BOMEN EFFECT ANALYSE

Planciuslaan en omgeving te Eindhoven

Definitief Versie 3
25 september 2023

20213006

BIJLAGE 1. PROJECTTEKENING

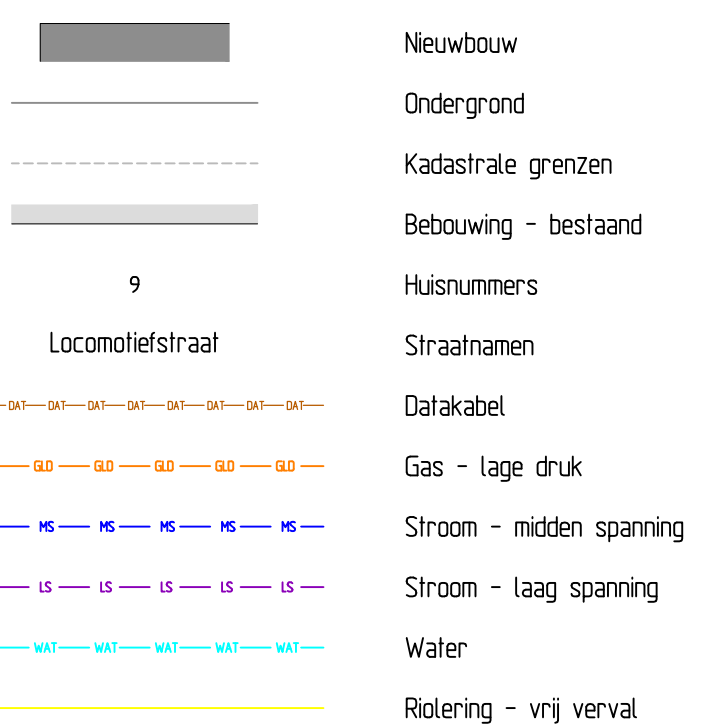
In de effectenanalyse wordt ervan uitgegaan dat de woningen zijn voorzien van een voortuin van maximaal 1,5 meter diep. Binnen de kwetsbare boomzone van alle bomen worden werkzaamheden uitgevoerd.

Door het plaatsen van de woningen ter hoogte van de huidige parkeerplaats ten noorden van de Planciuslaan gaat de groeiplaats van boom 4 verloren.

Op ca. 3 meter afstand van boom 5 wordt een woning gerealiseerd. Ter hoogte van de profielkuil zijn wortels tot $\varnothing$ 1 cm aangetroffen. Vermoedelijk is het gros van de beworteling ontwikkeld richting de onverharde tuin van Orteliusweg 2. De woning die op deze locatie gerealiseerd wordt komt op ca. 5,2 meter afstand uit de boom. Het totale wortelverlies dat teweeg wordt gebracht bij deze boom wordt geschat op ca. 15%, mits zorgvuldig wordt gewerkt. Conditioneel gezien kan de boom zich van dit wortelverlies herstellen.

grove beworteling aangetroffen. Door het verplaatsen van de projectie van de woningen gaat een deel van de groeiplaats, en daarmee beworteling verloren. Het wortelverlies dat bij deze bomen teweeg wordt gebracht ligt tussen de 15% en 25%. De opvolgende groeiseizoenen zal dit effect zichtbaar worden in een verminderde bladsetting. De bomen, met uitzondering van boom 8, kunnen zich van dit wortelverlies herstellen.

In het licht van de voorgenomen werkzaamheden, waarbij de projectie ca. 2 meter wordt verschoven, zijn bomen 4, 5, 8, 13 t/m 16 niet duurzaam te behouden. De groeiplaats van boom 4 verdwijnt door de realisatie van de woningen. Bij bomen 5 en 13 t/m 16 wordt het wortelverlies geschat op minder dan 10%, echter worden de woningen binnen de kroonprojectie gebouwd. Hierdoor dient alvorens een kroonvolume van ca. 25-40% te worden verwijderd om voldoende vrije werkruimte te creëren. Boom 8 verkeert in een matige conditie, herstel van wortelverlies dat kan oplopen tot 25% is gezien de conditie en groeiplaats niet mogelijk.

- Boom 4: gezien de omvang van boom 4 is deze gemakkelijk te verplanten naar elders in het plangebied. Geadviseerd wordt om dit dan ook te doen. De groeiplaats dient wel toereikend te zijn voor een gezonde ontwikkeling van de boom tot volwassen exemplaar.

- Boom 5: voor de woning ten oosten van boom 5 wordt aanbevolen om deze zo ver mogelijk naar het zuiden te schuiven, indien mogelijk zelfs zonder voortuin opleveren. De kroon van boom 5 kan daardoor grotendeels gehandhaafd blijven.
Tevens de woning aan de westzijde dient zo ver mogelijk, al dan niet helemaal, buiten de kroonprojectie van boom 5 te worden gerealiseerd.

- Bomen 13 t/m 16: voor het duurzaam behoud van bomen 13 t/m 16 wordt aanbevolen om de huidige rooilijn van de woningen te behouden. Door dit door te voeren dienen enkele takken uit de kroon te worden verwijderd voor voldoende werkruimte. De habitus van de kroon blijft gehandhaafd. De voortuin bij deze woningen dient te worden ingekort tot 1,5 meter, het trottoir dient verplaatst te worden tot aan de grens van de nieuwe voortuin. De ruimte die is ontstaan kan worden gebruikt om de groeiplaats van deze bomen op te waarderen, zoals omschreven onder subkop *Opwaardering groeiplaats*.

BIJLAGE 6. HERZIENE PROJECTTEKENING N.A.V. BEA

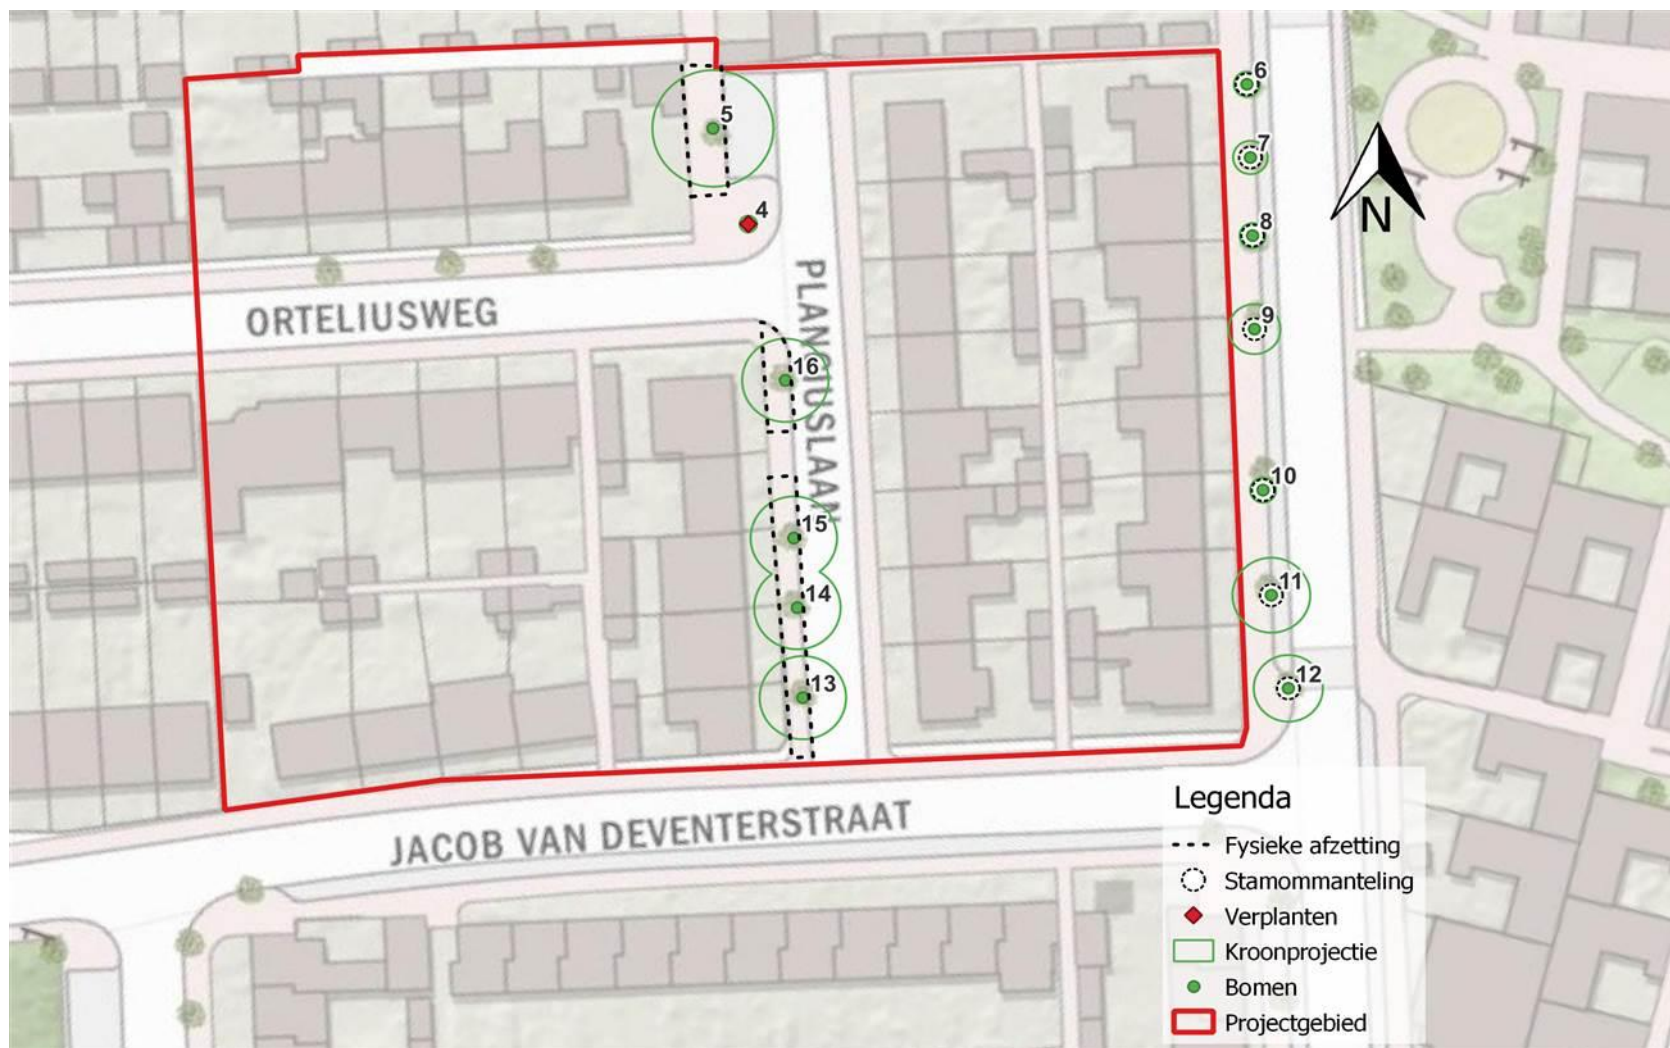
In het nieuwe ontwerp (zie bijlage 6) zijn de volgende wijzigingen aangebracht ten opzichte van het getoetste ontwerp die van invloed zijn op de bomen:

- **De parkeerplaats aan de noordzijde van de Planciuslaan wordt omgevormd tot speelveld**
 - De parkeerplaats wordt omgevormd naar speelveld bestaande uit gazon omringd met een haag.
 - Aan de kop van de Planciuslaan worden vier parkeerplaatsen gerealiseerd.
- **Woningen**
 - De rooilijn wordt bij de woningen naar voren gehaald, waarbij de voortuin een diepte krijgt van 1 meter.
 - De rooilijn van de woningen bij bomen 13 t/m 16 wordt ca. 1 meter naar voren verplaatst t.o.v. de huidige situatie. De woningen worden buiten de kroonprojectie gebouwd.
- **Doorsteek tussen Planciuslaan en Kaartmakersring nabij boom 9**
 - Er wordt een groene doorsteek gerealiseerd.
 - In de doorsteek wordt het ondergrondse waterbergingssysteem Rockflow toegepast.

Bij het realiseren van de parkeerplaats aan de kop van de Planciuslaan gaat de standplaats van boom 4 verloren. De boom is op de huidige locatie niet duurzaam te behouden. De boom bevindt zich echter in de aanslagfase en is eenvoudig te verplanten, dit wordt dan ook gedaan.

Voor het aanpassen van de parkeerplaatsen naar speelveld wordt de verharding verwijderd. Tevens wordt een gazon aangelegd en hagen geplant. Hiervoor wordt rekening gehouden met een bewerksdiepte tot ca. 20 cm-mv. Bij boom 8 is haarbeworteling tot ø 1 cm direct onder de verharding aangetroffen. Het wortelverlies zal beperkt blijven tot de oppervlakkig ontwikkelde beworteling. De werkzaamheden brengen een wortelverlies van minder dan 10% teweeg bij de boom, mits de werkzaamheden worden uitgevoerd zoals in de randvoorwaarden

De rooilijn van de woningen ten westen van bomen 13 t/m 16 wordt met ca. 1 meter verplaatst in verband met de kroonprojectie van de bomen. De kroonprojectie reikt in de nieuwe situatie ongeveer tot de rooilijn. Om de habitus, en daarmee ook de boom te behouden, wordt de rooilijn niet verder richting de bomen verplaatst. Om onnodige schade aan de kroon van deze bomen te voorkomen dient voldoende vrije werkruimte gecreëerd te worden door een deel van de kroon in te nemen.

Ditzelfde geldt voor boom 11, aan de Kaartmakersring. De kroon reikt in de nieuwe situatie tot aan de gevel aan. Om schade te voorkomen dienen snoeimaatregelen uitgevoerd te worden.

Om schade aan de kronen van bomen 11 en 13 t/m 16 te voorkomen en om voldoende vrije werkruimte te creëren dienen de delen van de kroon die binnen één meter afstand van de toekomstige bebouwing komen te worden ingenomen. De snoeiwerkzaamheden dienen te worden uitgevoerd door vakbekwaam personeel in het bezit van een European Tree Worker (ETW)-certificaat of gelijkwaardig.

- De verharding binnen de kroonprojectie dient handmatig verwijderd te worden. Het afvoeren van het materiaal dient te geschieden vanaf reeds verhard oppervlak, dit kan machinaal gebeuren.
- Eventuele grondbewerking (o.a. bodemuitwisseling voor substraat) en de aanplant van de hagen en het leggen/ inzaaien van het gazon dient binnen de kwetsbare boomzone handmatig te geschieden om wortelverlies tot een minimum te beperken.
